伊方発電所使用済燃料乾式貯蔵施設に関する
原子力安全専門部会報告書

令和 2 年 11 月

伊方原子力発電所環境安全管理委員会
原 子 力 安 全 専 門 部 会

図3 周辺斜面評価結果

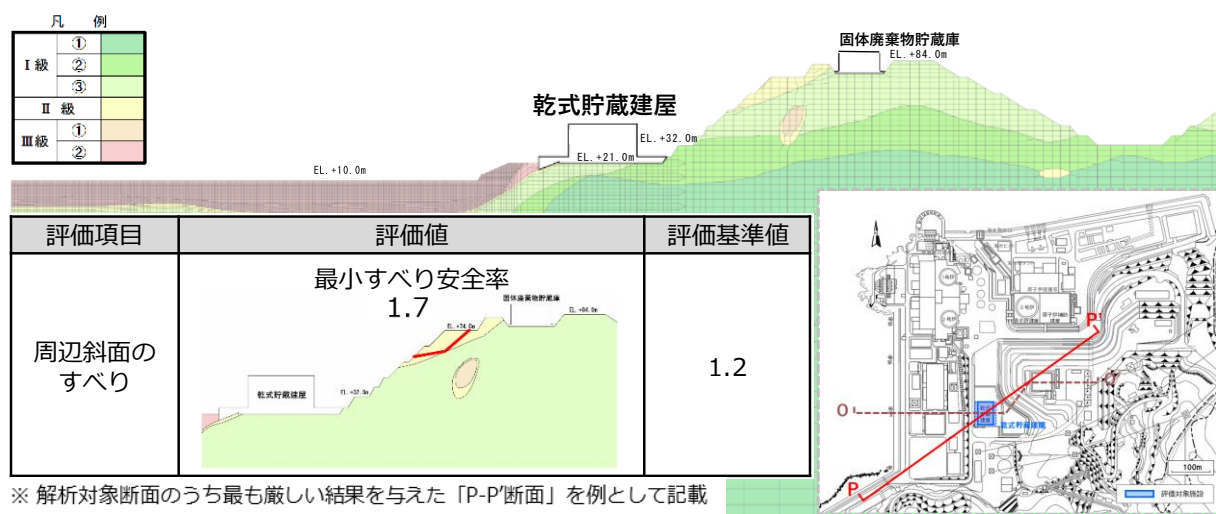
乾式貯蔵施設の周辺斜面の安定性評価に係る物性値はどのように設定しているのか。

ボーリング調査及び室内試験等を行い、伊方3号機に係る新規制基準適合性の確認において実施した調査結果と整合的であることを確認した上で、3号機で使用した物性値を使用して評価している。

評価に当たっては、乾式貯蔵施設への影響が考えられる斜面のうち、耐震評価上、安全性が最も厳しくなると考えられる斜面を代表斜面として選定し、基準地震動に対する地震応答解析を行い、すべり安全率が基準値1.2に対し、1.7と地盤安定性に問題ないことを確認している。

図16 乾式キャスクの除熱構造及び伝熱経路

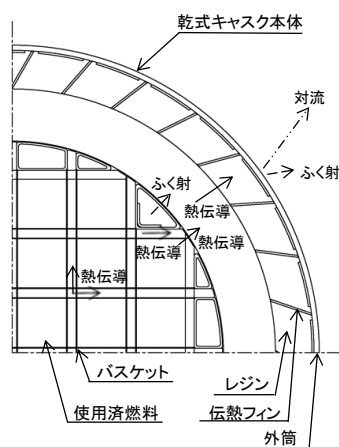
乾式キャスク構造部材温度の解析方法を明確にするとともに、3次元の解析結果を資料に追加すること。

除熱解析は、使用済燃料の発熱量が構造部材による熱伝導及びヘリウムガスによる熱伝導により、乾式キャスク内部から一次蓋や金属ガasketに熱が伝達されるとして各部材の温度を計算している。なお、乾式キャスク内部の温度がより高くなるようヘリウムガスの対流は考慮していない。

図 18 除熱解析における詳細結果

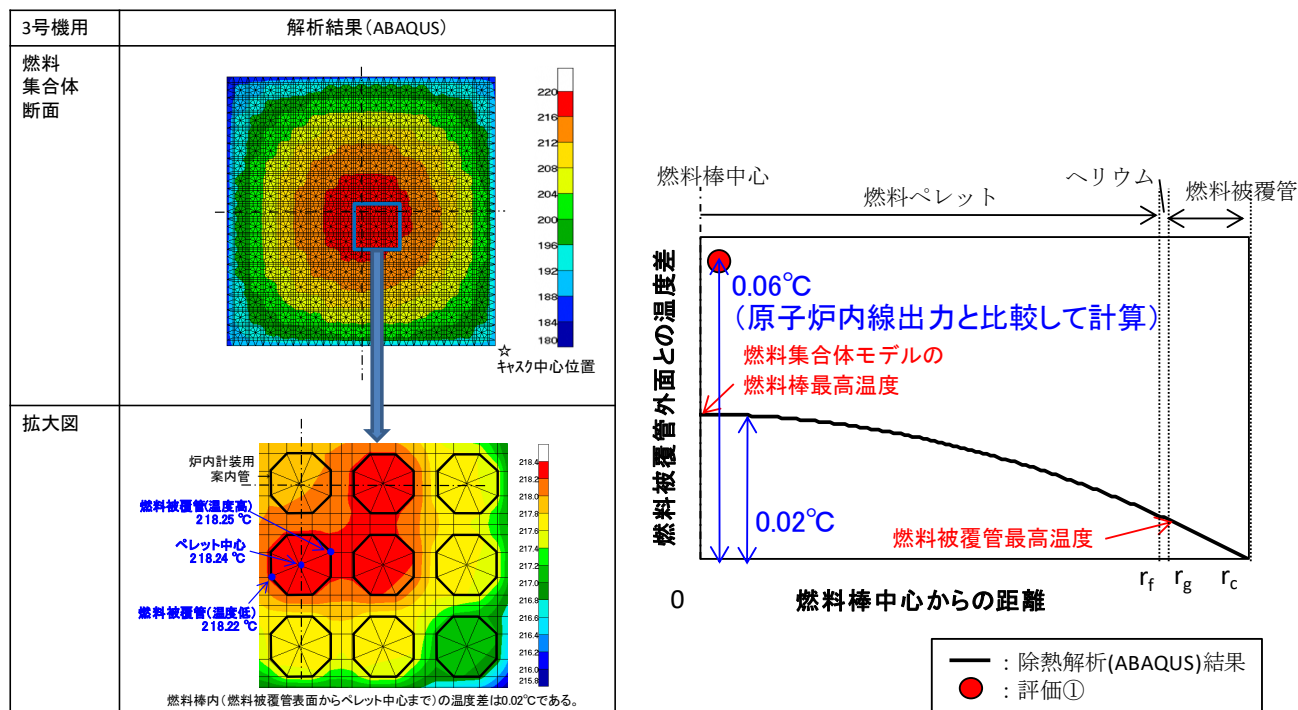
燃料棒間の空間や燃料被覆管やペレット等部材の違いによる熱伝導度の違いも考慮した上で、基準値を満足すると評価しているのか。

1、2号機燃料用キャスクと比べ発熱量の大きい3号機燃料用キャスクにおける使用済燃料の発熱量は約15.8kW（44GWd/t、15年冷却）であり、使用済燃料1体あたりの発熱量は約660W、燃料棒1本あたり約2.5W、燃料棒1mあたりではわずか0.7Wである。

この値は、定格出力で運転中の原子炉内の線出力（平均17.1kW/m）に対して約1/25000程度であるため、燃料棒内（燃料被覆管表面からペレット中心まで）の温度差は、定格出力運転中の原子炉内における燃料棒内の温度差約1400℃か

ら算出した結果、 0.06°C 程度と無視できる程度である。

これを踏まえて、除熱解析の燃料集合体モデルでは、燃料棒のモデルは径方向の要素分割は行わず、ペレット、ギャップ及び燃料被覆管の均質体（熱伝導率は体積平均値）としている。

図 19 3号機ウラン燃料用乾式キャスクにおける線量当量率等の経年変化

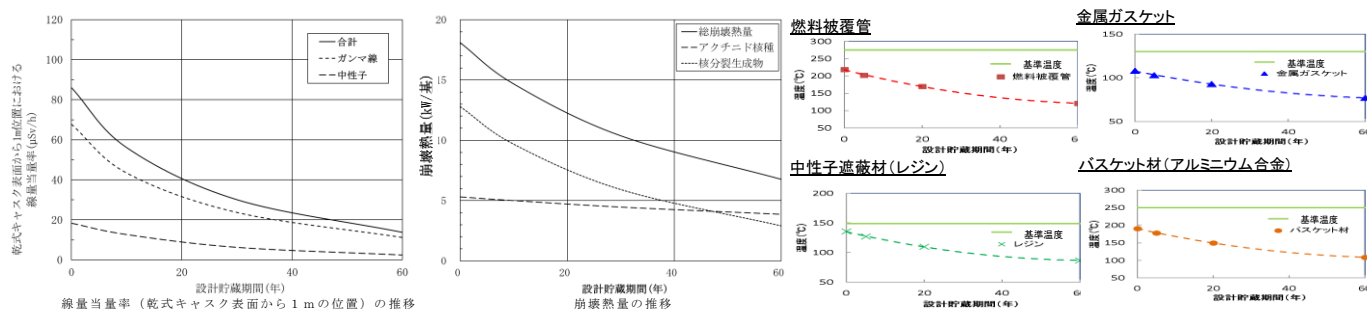
使用済燃料収納時からの乾式キャスク構成部材の温度と線量当量率の経年変化を明確にすること。

線量当量率及び温度（使用済燃料の崩壊熱量）は貯蔵開始時が最も高く、その後、時間の経過とともに低下していくことから、各解析は、最も厳しい貯蔵開始時の条件が設計貯蔵期間中継続すると仮定して保守的に評価している。

図 20 乾式キャスクの構造図

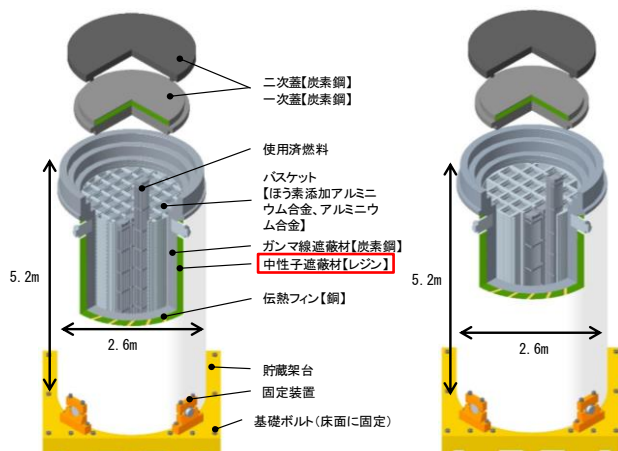
遮蔽に関する解析については、照射や熱の影響によるレジンの劣化についても考慮しているのか。また、レジンが分解した際に発生するガスの影響についてはどのように評価しているのか。

レジンとは、中性子照射量 10^{15}n/cm^2 までは、顕著な質量減損は見られないことが確認されているが、乾式キャスクで使用するレジンの設計貯蔵期間中(60 年間)の中性子照射量については、最も中性子照射量が高くなる箇所において、貯蔵開始時から一定として評価しても、 $1.6 \times 10^{14}\text{n/cm}^2$ 程度であることから、中性子照射による有意な劣化はないものと考えられる。

レジンとは、保守的に貯蔵開始時を想定した除熱解析結果で算出した温度（約 140°C ）で、設計貯蔵期間である 60 年間保持した場合の熱影響により、質量が 2 % 程度減損すると評価されている。貯蔵期間の経過とともに温度は低下することとなるが、遮蔽解析に当たっては、2.5%の質量減損を考慮し、十分に保守的な評価をした上で、安全性を確認している。

また、乾式キャスク側部、蓋部、底部の部材については、中性子遮蔽材であるレジンを配置した領域に、レジンの熱分解で発生した水が水蒸気となり内圧が発生することとも考慮して健全性を評価し、十分な強度を有していることを確認している。

図 22 乾式キャスクに係る規制要求および各種試験の関係性

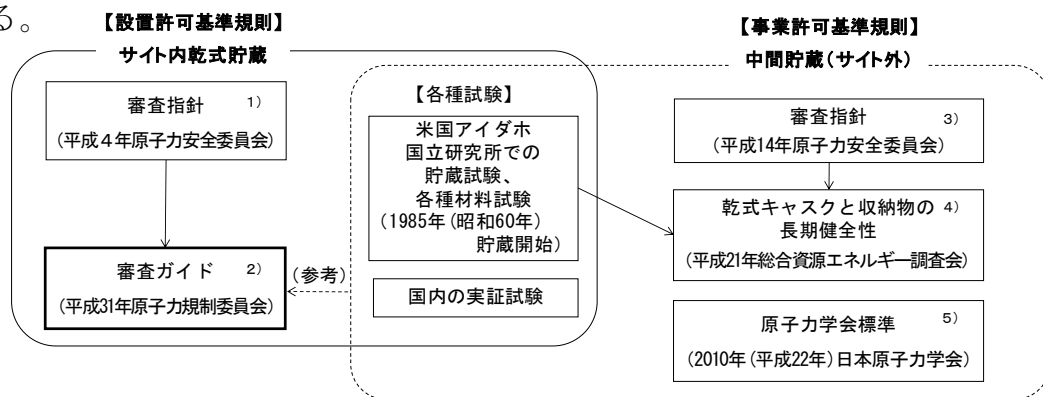
使用済燃料の健全性を維持するために設定している燃料被覆管温度の基準値について、決定に至った試験や検討結果などの経緯を示すこと。

米国アイダホ国立研究所では、1985 年から燃焼度約 36GWd/t の PWR 燃料を収納した乾式キャスクによる実機検証試験を実施し、

- ・燃料被覆管の破損は発生していないこと
- ・抜き取った燃料 1 体について、クリープ試験、水素化物再配向確認、硬さ測定等の詳細調査を行った結果、燃料被覆管の破損につながるような経年変化はないこと

総合資源エネルギー調査会は、米国アイダホ国立研究所で実施された PWR 燃料を用いた試験結果等、これまで蓄積された乾式キャスクや収納物の健全性に関する知見を評価し、平成 21 年、貯蔵期間中の使用済燃料の健全性が維持される燃料被覆管の温度や周方向応力の制限値などを取りまとめた報告書を発表している。当該報告書の中で、今回、乾式キャスクに収納する設計としている燃焼度 48GWd/t までの使用済燃料の健全性が維持されることを確認している。

- ・水素化物再配向に対する制限：燃料被覆管の温度 275℃以下で周方向応力 100MPa 以下
- ・照射硬化の回復現象に対する制限：300℃以下
- ・クリープ歪みに対する制限：320℃以下 等

使用済燃料の健全性評価においては、総合資源エネルギー調査会等が示した制限値を基準値として設定し、使用済燃料の長期健全性に問題がないことを確認している。
